敦賀発電所2号炉
ボーリング柱状図の記事欄に係るご指摘への回答
補足説明資料4
破砕部の見直しについて

令和2年5月13日
日本原子力発電株式会社

柱状図における「変質部から破砕部への変更」の記載とその性状 (H19-No.13孔 深度 81.92~ 82.37m)

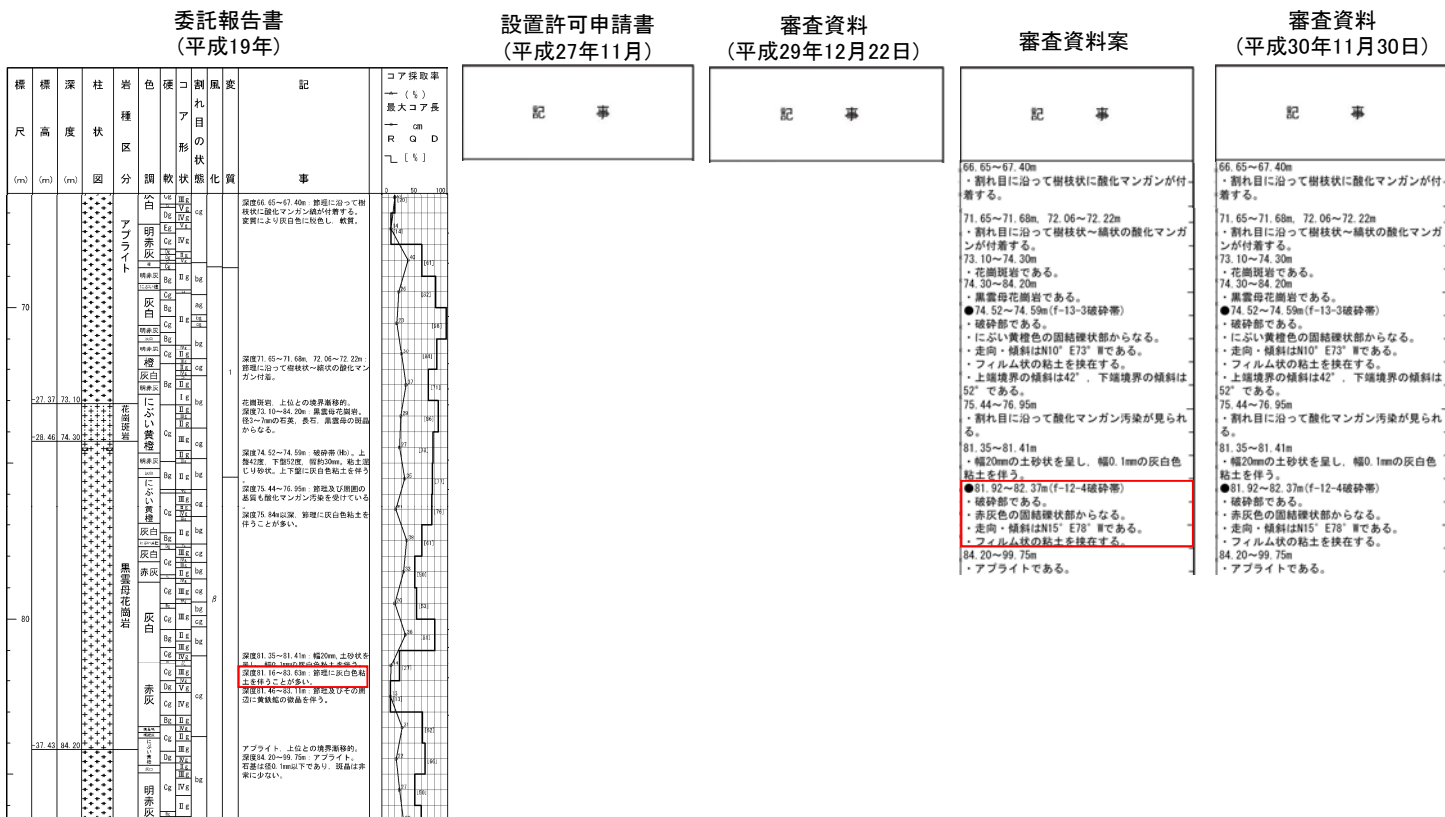
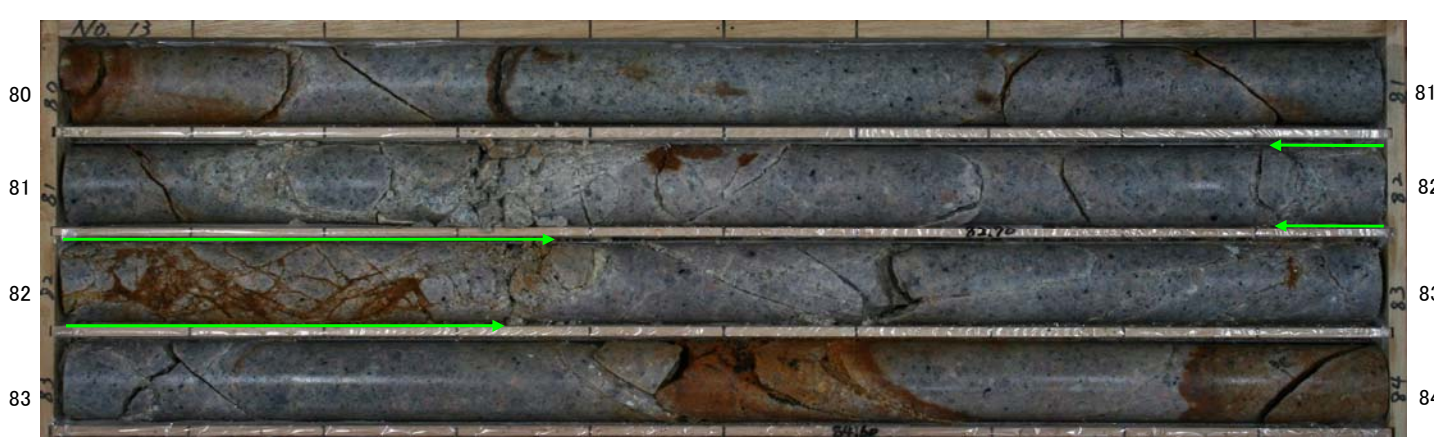
・周囲の節理以外の方向に亀裂が発達しており、亀裂に沿った砂礫状の部分も認められることから、破砕部として認定した。原岩組織が残留しており、直線的・連続的な粘土状部の分布が認められないことから、カタクレーサイトであると判断した。

委託報告書 (平成19年)	設置許可申請書 (平成27年11月)	審査資料 (平成29年12月22日)	審査資料案	審査資料 (平成30年11月30日)
深度81.16~83.63m: 節理に灰白色粘土を挟むことが多い。	掲載なし	掲載なし	●81.92~82.37m (f-12-4破砕帯) ・破砕部である。 ・赤灰色の固結礫状部からなる。 ・走向・傾斜はN15° E78° Wである。 ・フィルム状の粘土を挟む。	●81.92~82.37m (f-12-4破砕帯) ・破砕部である。 ・赤灰色の固結礫状部からなる。 ・走向・傾斜はN15° E78° Wである。 ・フィルム状の粘土を挟む。

柱状図における「変質部から破砕部への変更」の記載とその性状(H19-No.15孔 深度 46.92～ 46.93m)

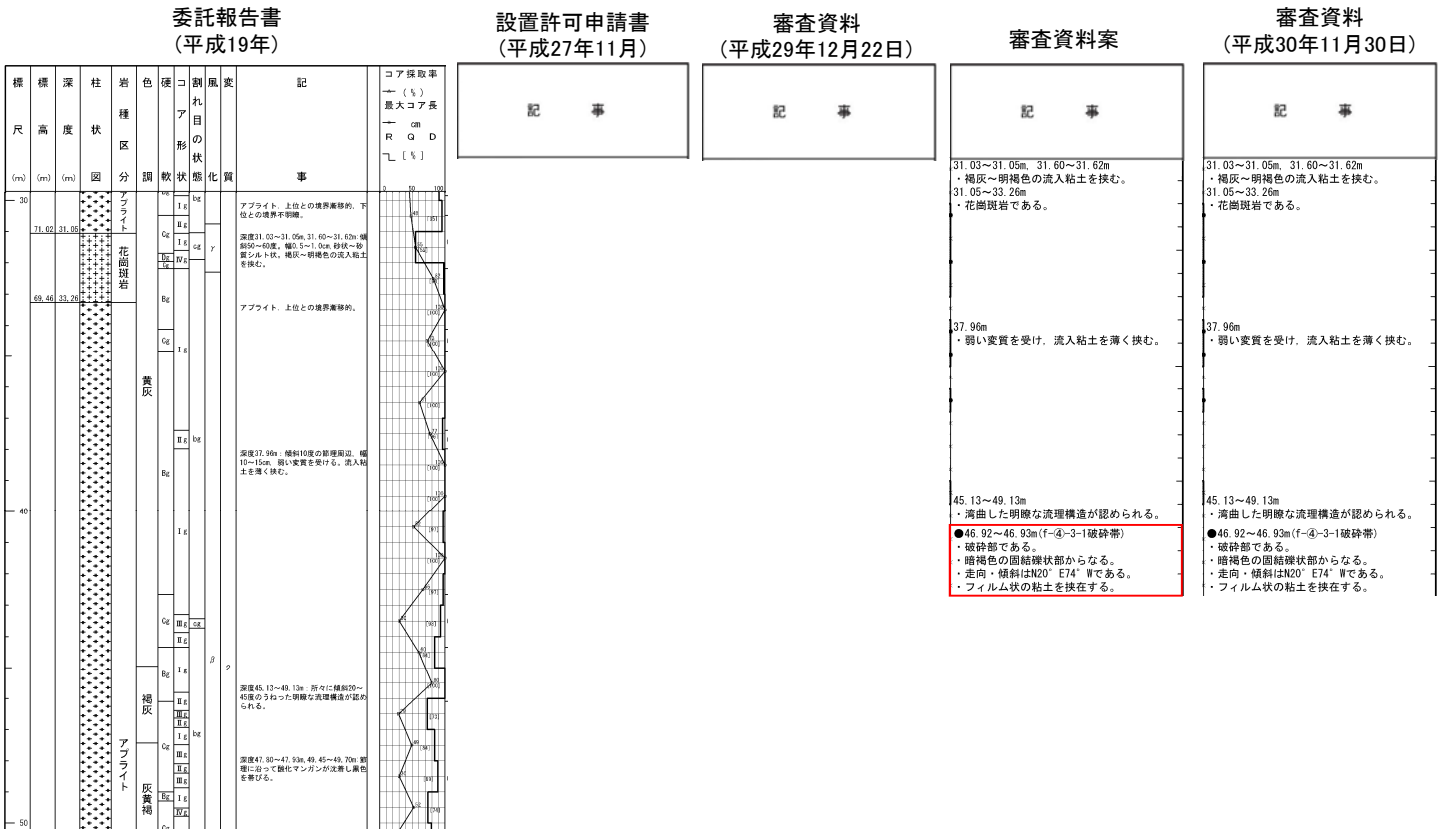
・2本の同系統の割れ目に挟まれた区間に弱い縞状を呈する礫状部が分布していることから、破砕部として認定した。固結しており、直線的・連続的な粘土状部の分布が認められないことから、カタクレーサイトであると判断した。

委託報告書 (平成19年)	設置許可申請書 (平成27年11月)	審査資料 (平成29年12月22日)	審査資料案	審査資料 (平成30年11月30日)
記載なし	掲載なし	掲載なし	●46.92～46.93m(f-④-3-1破砕帯) ・破砕部である。 ・暗褐色の固結礫状部からなる。 ・走向・傾斜はN20° E74° Wである。 ・フィルム状の粘土を挟存する。	●46.92～46.93m(f-④-3-1破砕帯) ・破砕部である。 ・暗褐色の固結礫状部からなる。 ・走向・傾斜はN20° E74° Wである。 ・フィルム状の粘土を挟存する。

柱状図における「変質部から破砕部への変更」の記載とその性状 (H19-No.16孔 深度 28.92～29.04m)

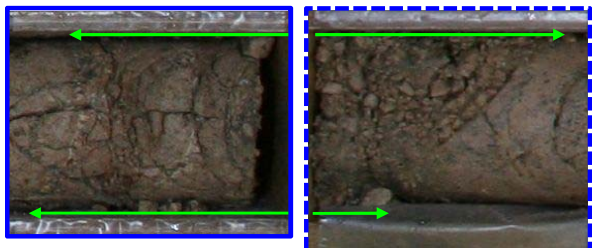
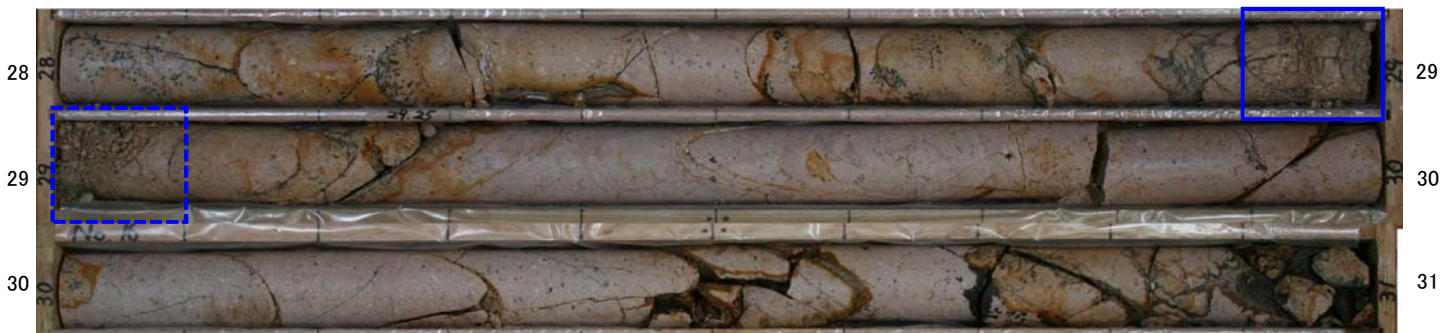
・同系統の割れ目が密集し、礫状部を伴うことから、機械割れにより性状が不明瞭な部分を含め破砕部として認定した。直線的・連続的な粘土状部の分布が認められないことから、カタクレーサイトであると判断した。

委託報告書 (平成19年)	設置許可申請書案	設置許可申請書 (平成27年11月)	審査資料案	審査資料 (平成29年12月22日)
深度28.82～29.04m: 節理密集部。節理面は黒褐色を帯びる。	掲載なし	掲載なし	●28.92～29.04m (f-6)-3-2破砕帯) ・破砕部である。 ・明褐色の固結礫状部からなる。	●28.92～29.04m (f-6)-3-2破砕帯) ・破砕部である。 ・明褐色の固結礫状部からなる。

柱状図における「変質部から破砕部への変更」の記載とその性状(H19-No.16孔 深度 35.33~ 35.35m)

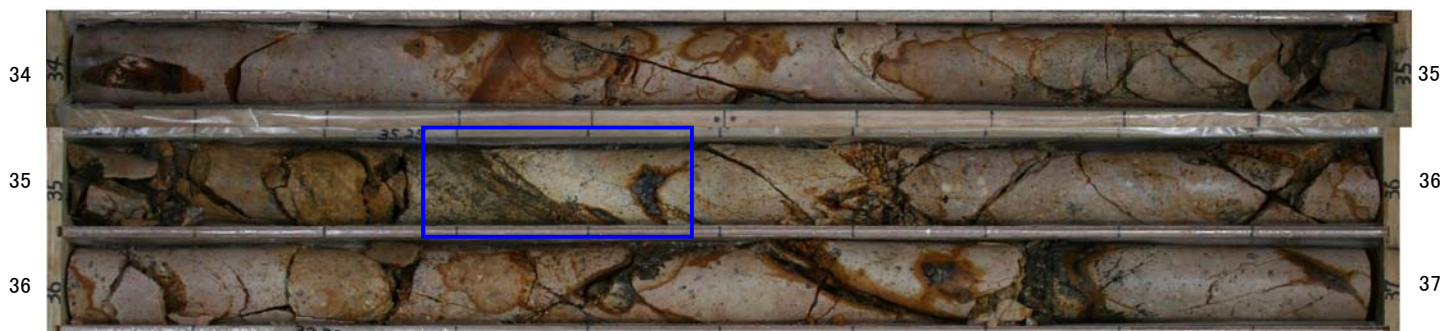
・同系統の割れ目に挟まれた区間に粒子の定向配列が認められることから、破砕部として認定した。大半の区間は固結しており、下端面の粘土状部は連続性に乏しいことから、カタクレーサイトであると判断した。

委託報告書 (平成19年)	設置許可申請書案	設置許可申請書 (平成27年11月)	審査資料案	審査資料 (平成29年12月22日)
深度35.35m: シーム。傾斜60度。幅7~10mmの暗褐色粘土状。	掲載なし	掲載なし	●35.33~35.35m(f-17-2破砕帯) ・破砕部である。 ・暗褐色の固結礫状部からなる。	●35.33~35.35m(f-17-2破砕帯) ・破砕部である。 ・暗褐色の固結礫状部からなる。

柱状図における「変質部から破砕部への変更」の記載とその性状(H19-No.16孔 深度 210.53m)

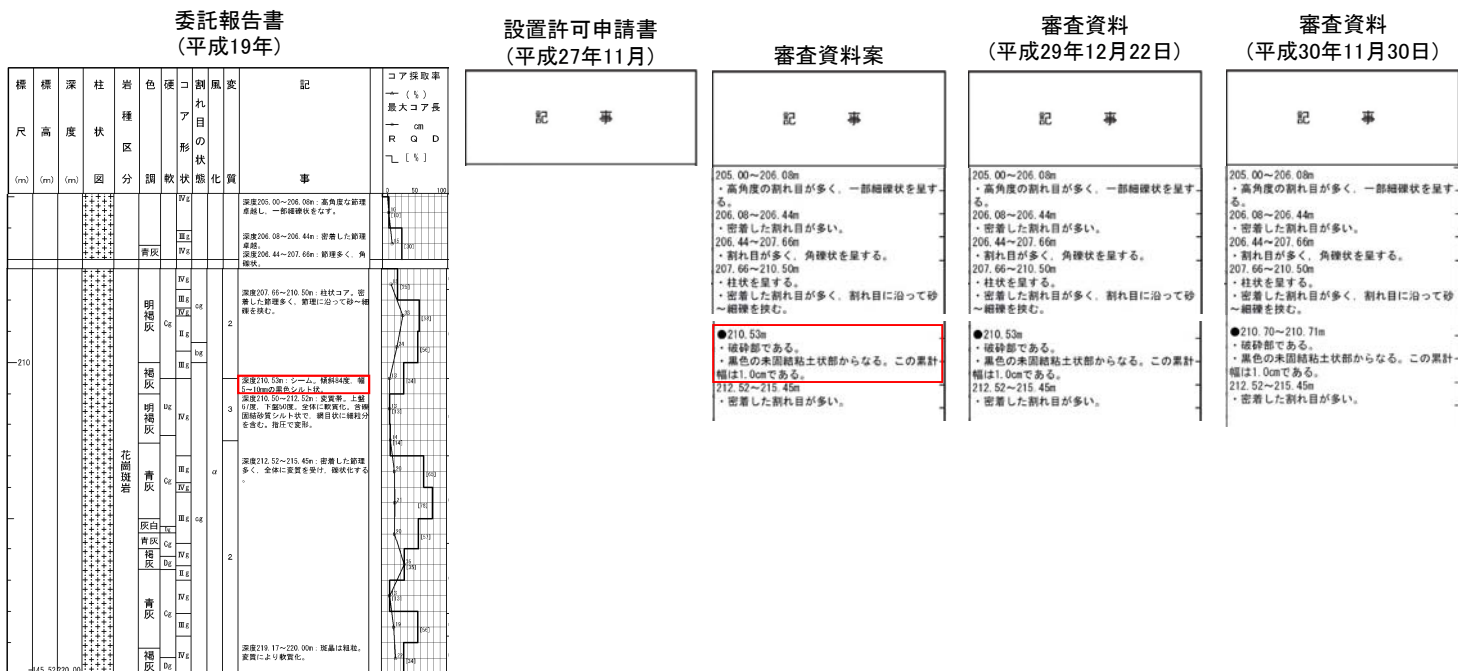
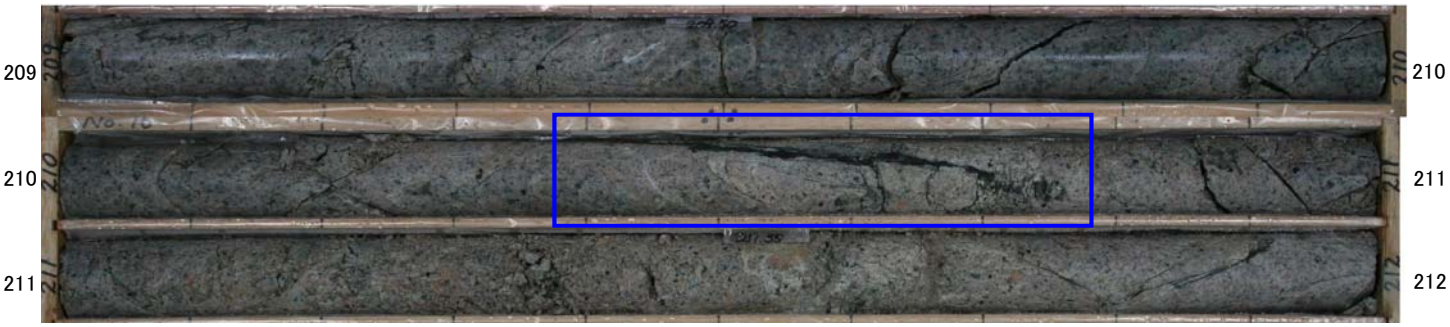
・比較的幅広い粘土状部が、長く連続し、コアを横断していることから、破砕部として認定した。粘土状部の連続性が良いことから、断層ガウジであると判断した。

委託報告書 (平成19年)	設置許可申請書 (平成27年11月)	審査資料案	審査資料 (平成29年12月22日)	審査資料 (平成30年11月30日)
深度210.53m: シーム。傾斜84度、幅5~10mmの黒色シルト状。	掲載なし	<ul style="list-style-type: none"> ●210.53m ・破砕部である。 ・黒色の未固結粘土状部からなる。この累計幅は1.0cmである。 	<ul style="list-style-type: none"> ●210.53m ・破砕部である。 ・黒色の未固結粘土状部からなる。この累計幅は1.0cmである。 	<ul style="list-style-type: none"> ●210.70~210.71m ・破砕部である。 ・黒色の未固結粘土状部からなる。この累計幅は1.0cmである。

柱状図における「変質部から破砕部への変更」の記載とその性状(H20-①-1孔 深度 23.62～24.62m)

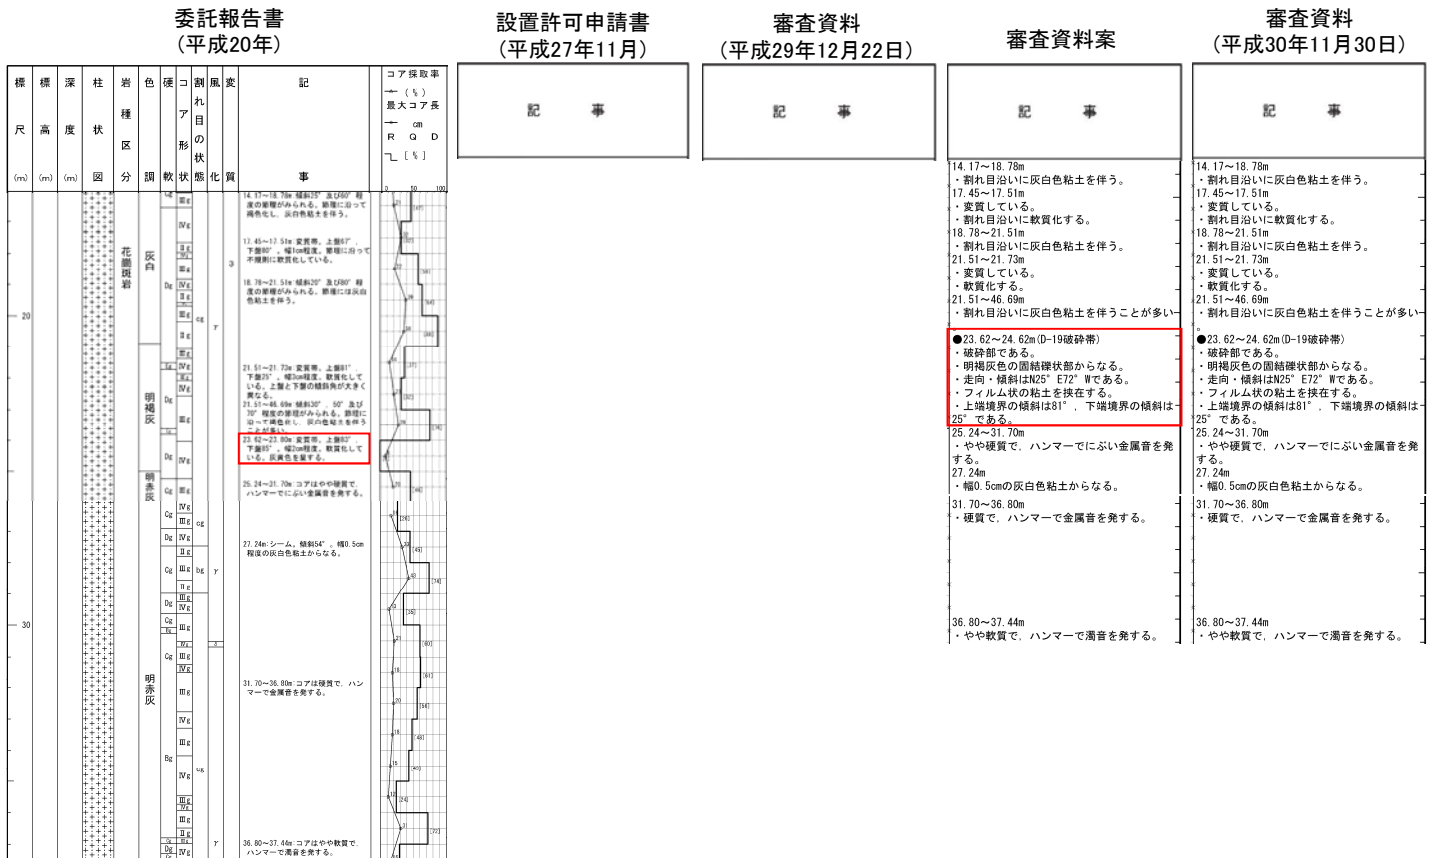
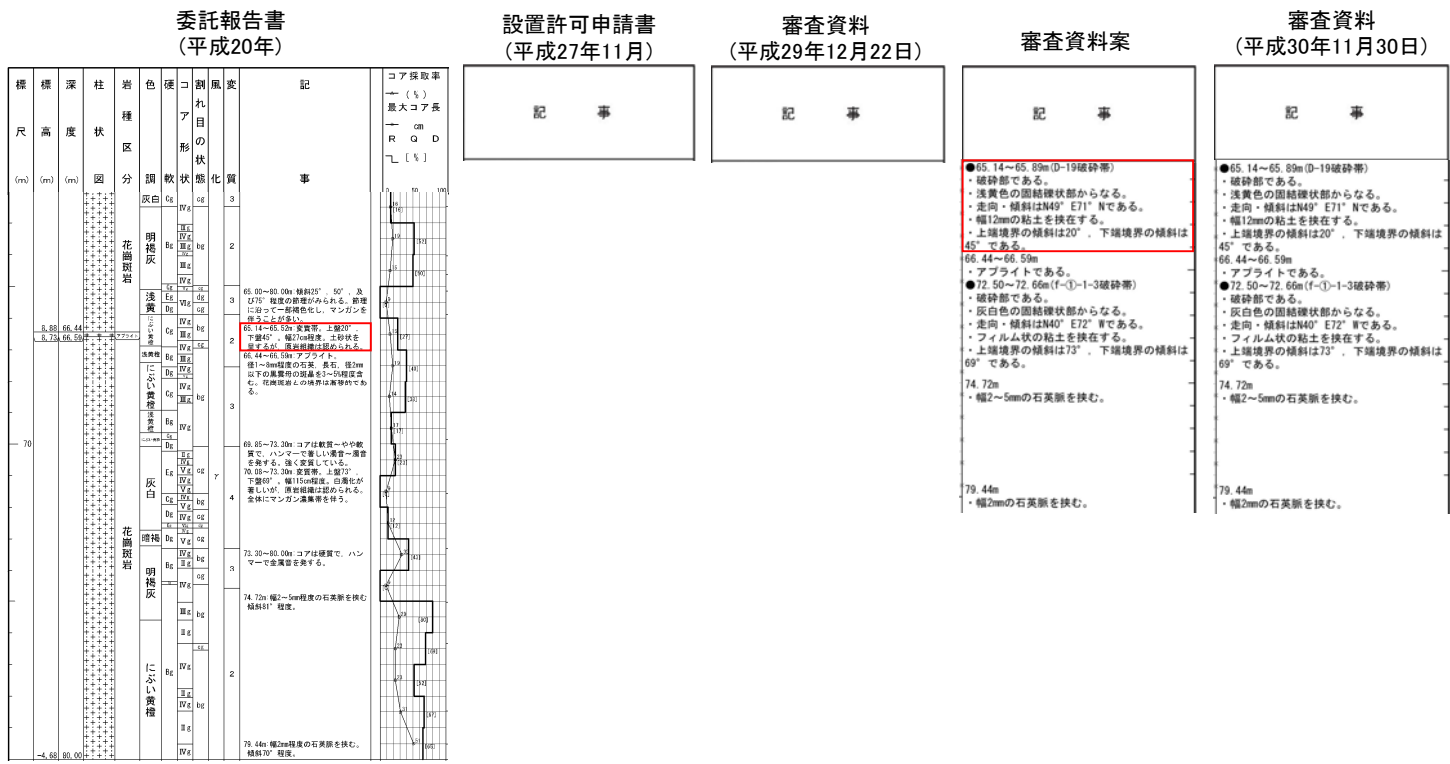
・上端面に縞状構造が認められ、それに沿って原岩組織が不明瞭な部分が分布することから、破砕部として認定した。同系統の割れ目が認められ割れ目沿いに粘土細脈を挟む範囲を破砕部とした。原岩組織が残留しており、直線的・連続的な粘土状部の分布が認められないことから、カタクレーサイトであると判断した。

委託報告書 (平成20年)	設置許可申請書 (平成27年11月)	審査資料 (平成29年12月22日)	審査資料案	審査資料 (平成30年11月30日)
23.62～23.80m: 変質帯, 上盤83°, 下盤85°, 幅2cm程度。軟質化している。灰黄色を呈する。	掲載なし	掲載なし	●23.62～24.62m(D-19破砕帯) ・破砕部である。 ・明褐色の固結礫状部からなる。 ・走向・傾斜はN25° E72° Wである。 ・フィルム状の粘土を挟む。 ・上端境界の傾斜は81°, 下端境界の傾斜は25°である。	●23.62～24.62m(D-19破砕帯) ・破砕部である。 ・明褐色の固結礫状部からなる。 ・走向・傾斜はN25° E72° Wである。 ・フィルム状の粘土を挟む。 ・上端境界の傾斜は81°, 下端境界の傾斜は25°である。

柱状図における「変質部から破碎部への変更」の記載とその性状(H20-①-3孔 深度 65.14～ 65.89m)

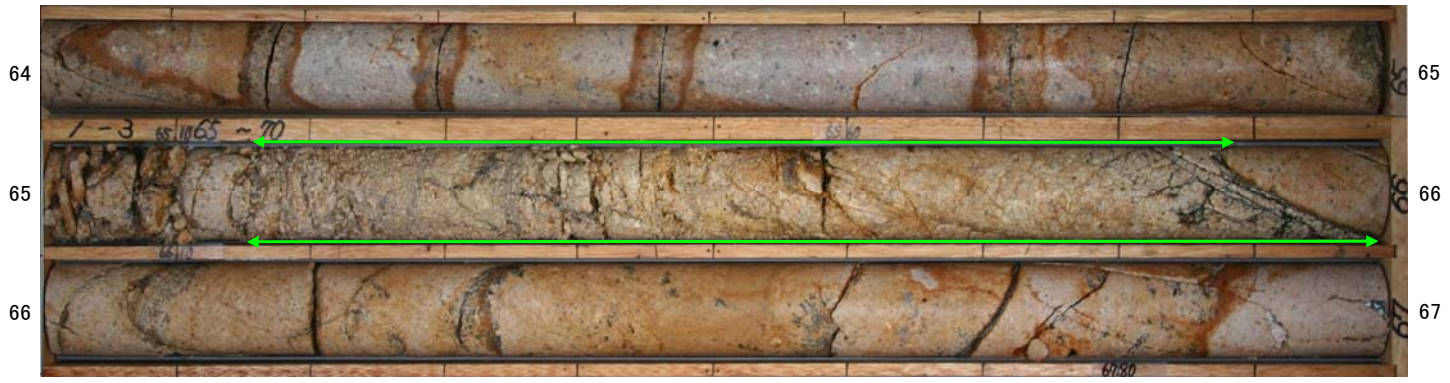
・同系統の割れ目が複数認められ、それに沿って原岩組織が不明瞭な部分が分布することから、破碎部として認定した。原岩組織が残留しており、直線的・連続的な粘土状部の分布が認められないことから、カタクレーサイトであると判断した。

委託報告書 (平成20年)	設置許可申請書 (平成27年11月)	審査資料 (平成29年12月22日)	審査資料案 (平成30年11月30日)	審査資料 (平成30年11月30日)
65.14～65.52m変質帯、上盤20°、下盤45°、幅27cm程度。土砂状を呈するが、原岩組織は認められる。	掲載なし	掲載なし	●65.14～65.89m(D-19破碎帯) ・破碎部である。 ・淡黄色の固結礫状部からなる。 ・走向・傾斜はN49° E71° Nである。 ・幅12mmの粘土を挟在する。 ・上端境界の傾斜は20°、下端境界の傾斜は45°である。	●65.14～65.89m(D-19破碎帯) ・破碎部である。 ・淡黄色の固結礫状部からなる。 ・走向・傾斜はN49° E71° Nである。 ・幅12mmの粘土を挟在する。 ・上端境界の傾斜は20°、下端境界の傾斜は45°である。

柱状図における「変質部から破砕部への変更」の記載とその性状(H20-①-3孔 深度 72.50~ 72.66m)

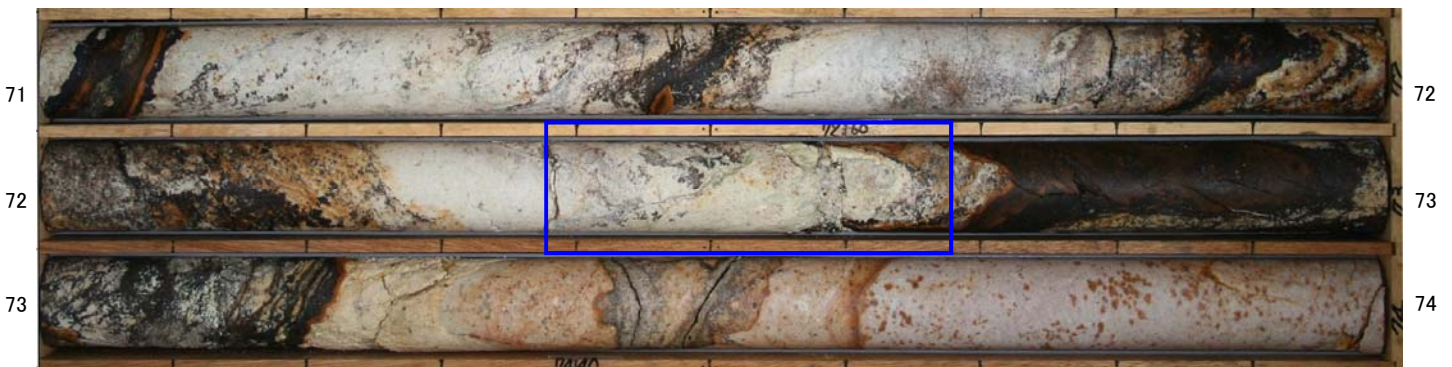
・原岩組織が不明瞭となる区間において、縞状構造が認められることから、破砕部として認定した。直線的・連続的な粘土状部の分布が認められないことから、カタクレーサイトであると判断した。

委託報告書 (平成20年)	設置許可申請書 (平成27年11月)	審査資料 (平成29年12月22日)	審査資料案 (平成29年12月22日)	審査資料 (平成30年11月30日)
70.08~73.30m: 変質帯、上盤73°、下盤69°、幅115cm程度、白濁化が著しいが、原岩組織は認められる。全体にマンガン濃集帯を伴う。	掲載なし	掲載なし	<ul style="list-style-type: none"> ●72.50~72.66m (F-①)-1-3破砕帯) <ul style="list-style-type: none"> ・破砕部である。 ・灰白色の固結礫状部からなる。 ・走向・傾斜はN40° E72° Wである。 ・フィルム状の粘土を挟在する。 ・上端境界の傾斜は73°、下端境界の傾斜は69°である。 	<ul style="list-style-type: none"> ●72.50~72.66m (F-①)-1-3破砕帯) <ul style="list-style-type: none"> ・破砕部である。 ・灰白色の固結礫状部からなる。 ・フィルム状の粘土を挟在する。 ・上端境界の傾斜は73°、下端境界の傾斜は69°である。

柱状図における「変質部から破砕部への変更」の記載とその性状 (H20-①-4孔 深度 12.25～ 12.26m)

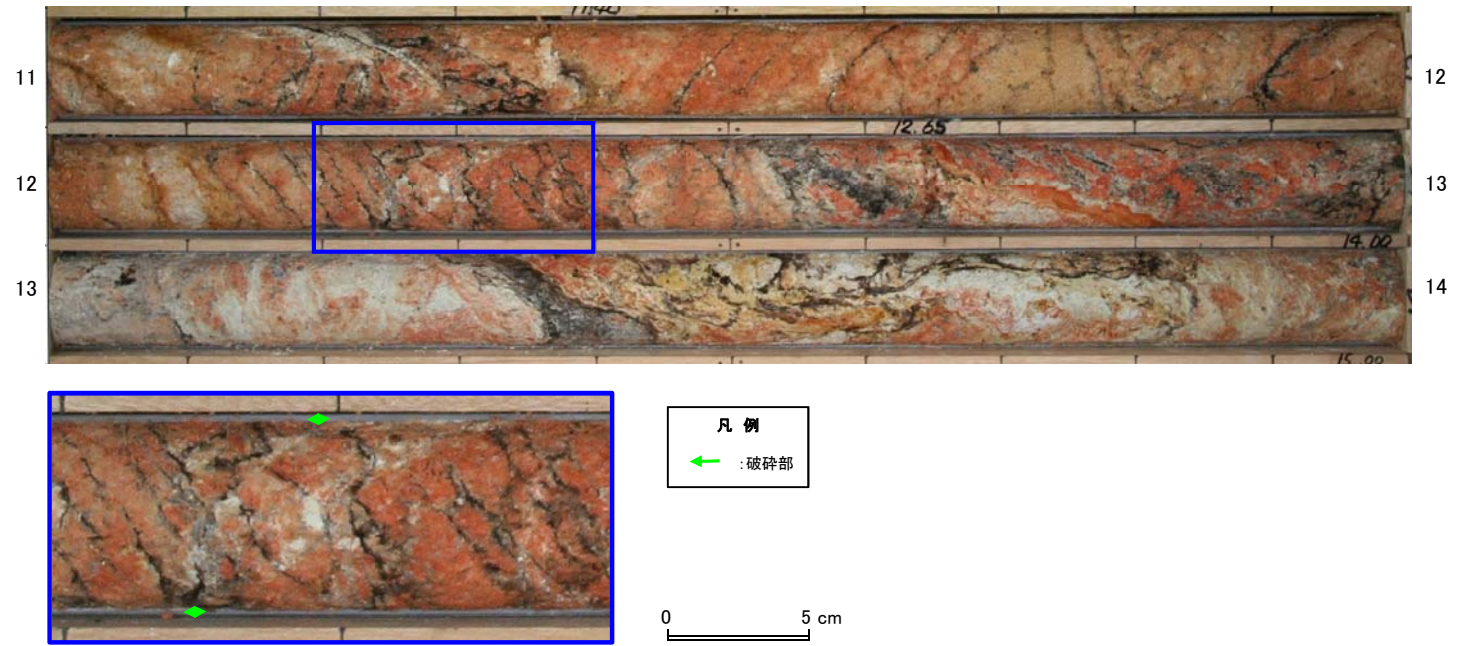
・同系統の割れ目に変位を与えるシャープな面に、細粒化した部分が伴うことから、破砕部として認定した。直線的・連続的な粘土状部の分布が認められないことから、カタクレーサイトであると判断した。

委託報告書 (平成20年)	設置許可申請書 (平成27年11月)	審査資料 (平成29年12月22日)	審査資料案	審査資料 (平成30年11月30日)
記載なし	掲載なし	掲載なし	●12.25～12.26m(f-①-2-2破砕帯) ・破砕部である。 ・灰白色の固結礫状部からなる。 ・フィルム状の粘土を挟在する。 ・境界の傾斜は40°である。	●12.25～12.26m(f-①-2-2破砕帯) ・破砕部である。 ・灰白色の固結礫状部からなる。 ・フィルム状の粘土を挟在する。 ・境界の傾斜は40°である。
